Serge Guillery

Mr le commissaire enquêteur

#### Projet Bridor

Section B  
Liffé

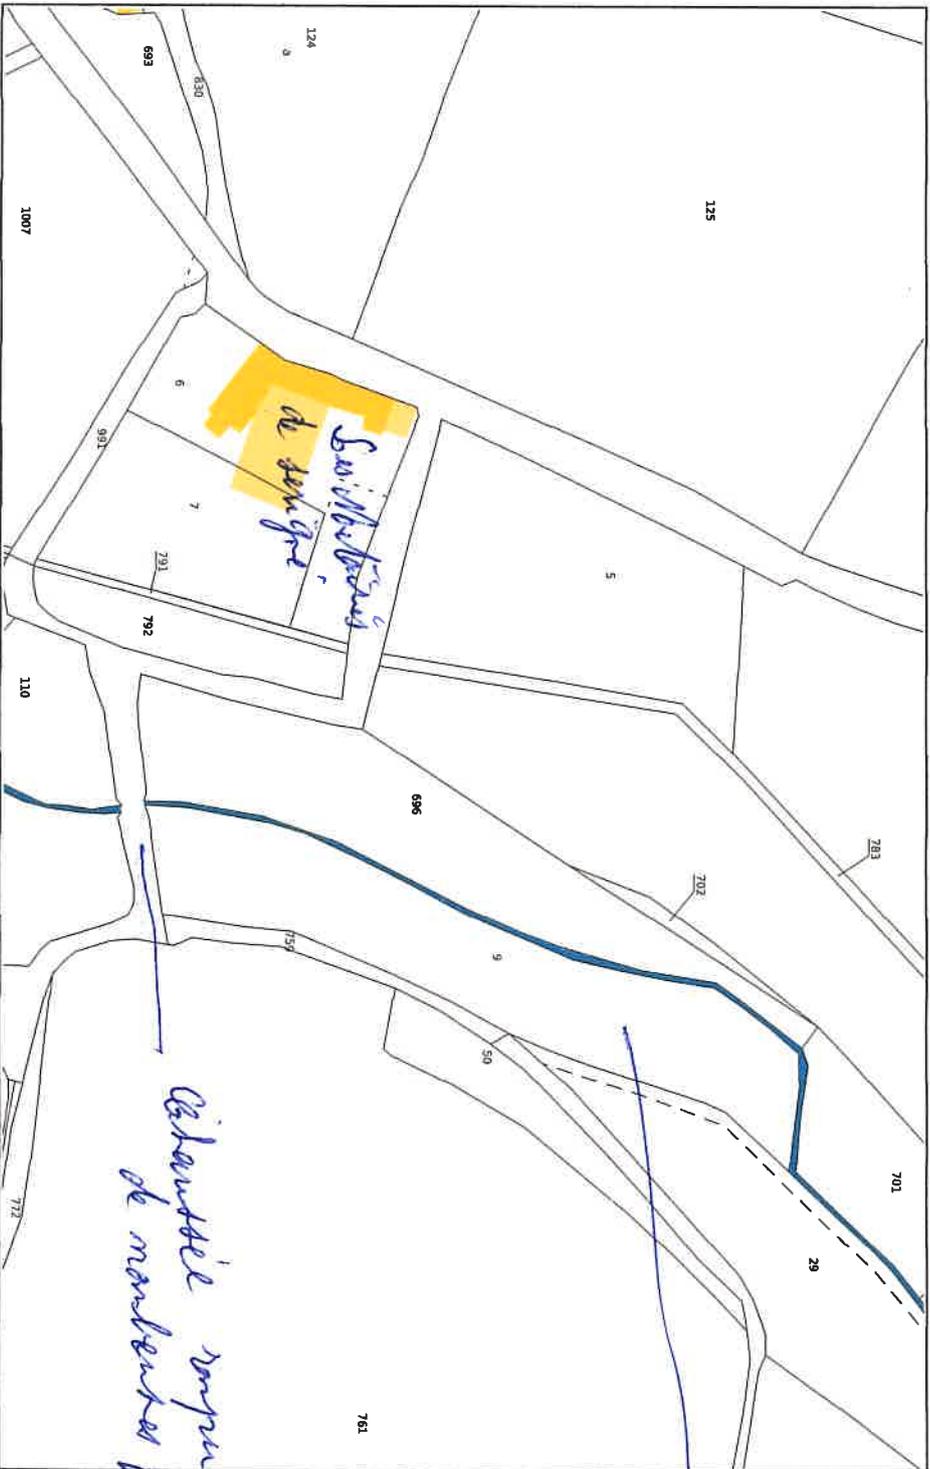
Si les premières ruptures n'ont pas provoqué de gros dégâts, la crue de 2018 a inondé toute la zone encadrée à Liffré, une maison près d'un m d'eau.

zone inondée en 2018

action A  
La Borencière

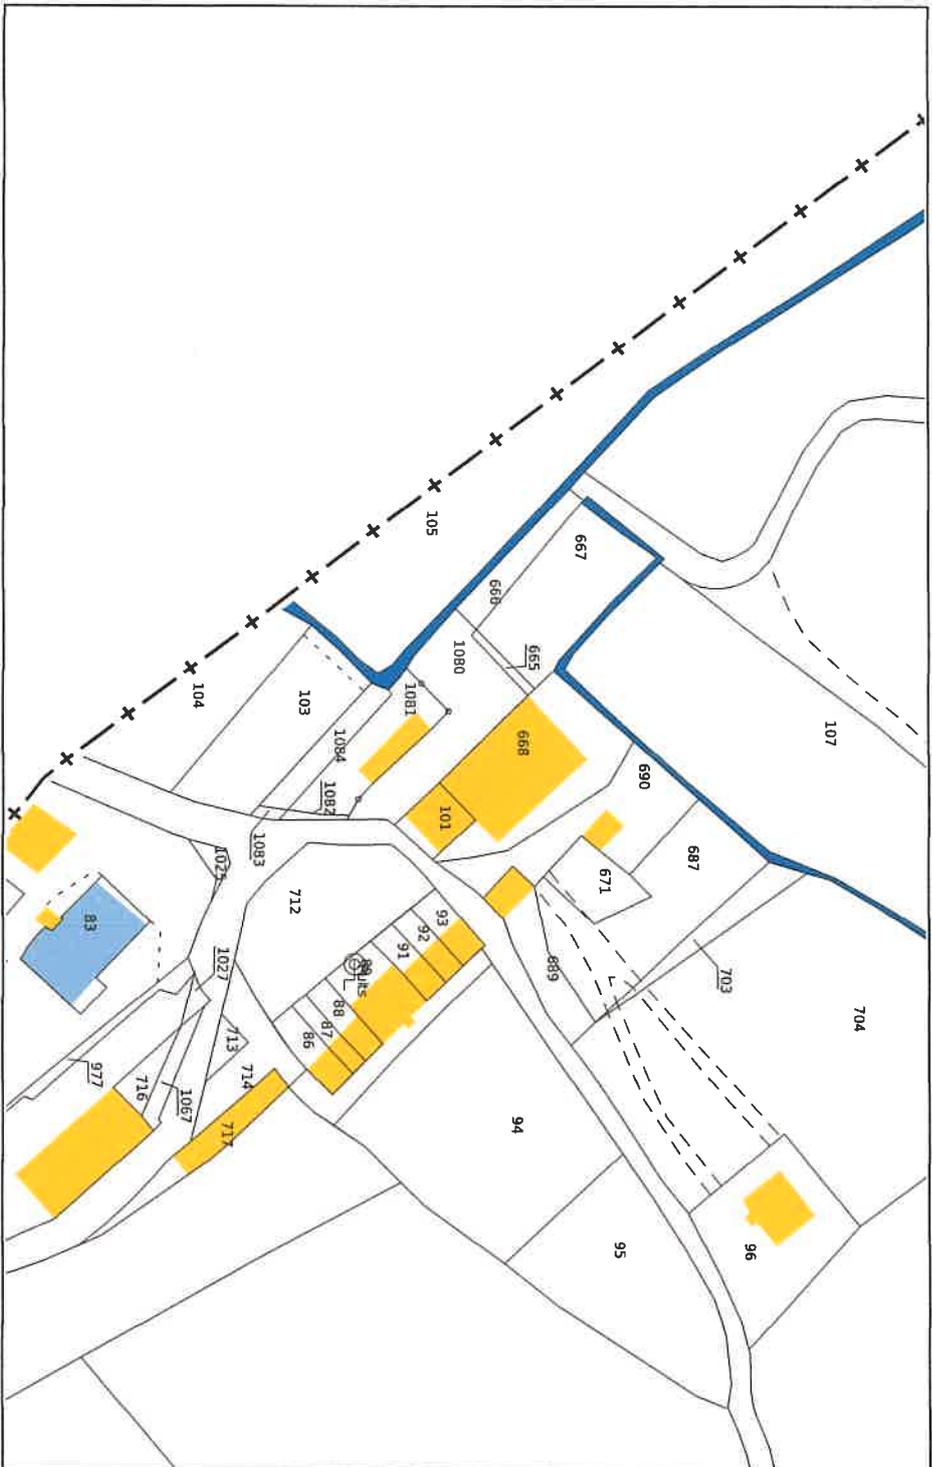
Un ancien étang situé sur les parcelles 696-9-701-702 section A à la Bouexiere (d'environ 8.000 m2) se remplit plusieurs fois par an permettant d'écrêter les crues ; la digue de cet étang s'est rompue à plusieurs reprises : en 1952, 1967, 1981, 2002 et 2018.

# boisbeau

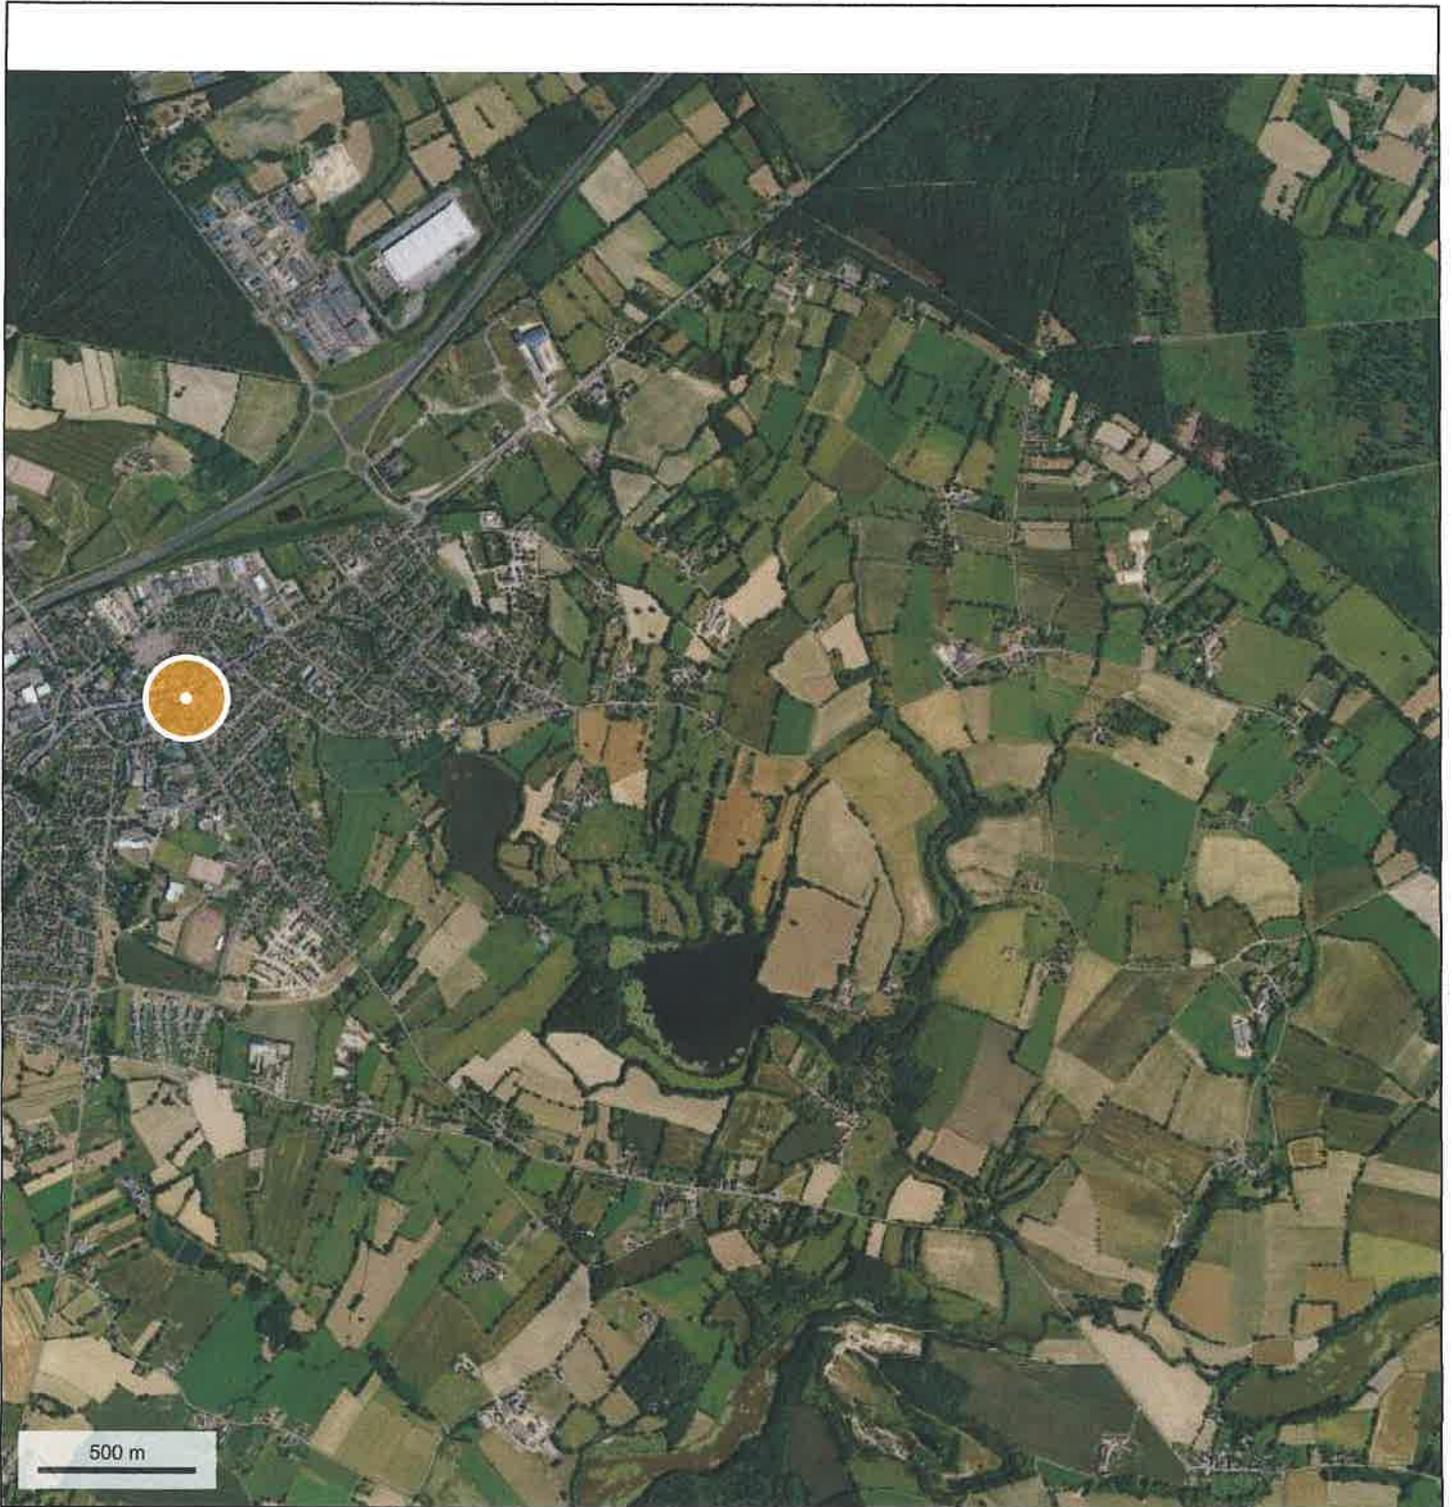
Les eaux pluviales de ce secteur se déverseront, pour toute la partie Est du chemin, dans le ruisseau de Boisbeau, ce ruisseau très capricieux et paisible par beau temps est l'objet de crue très importante dès que les averses dépassent une à 2 heures.
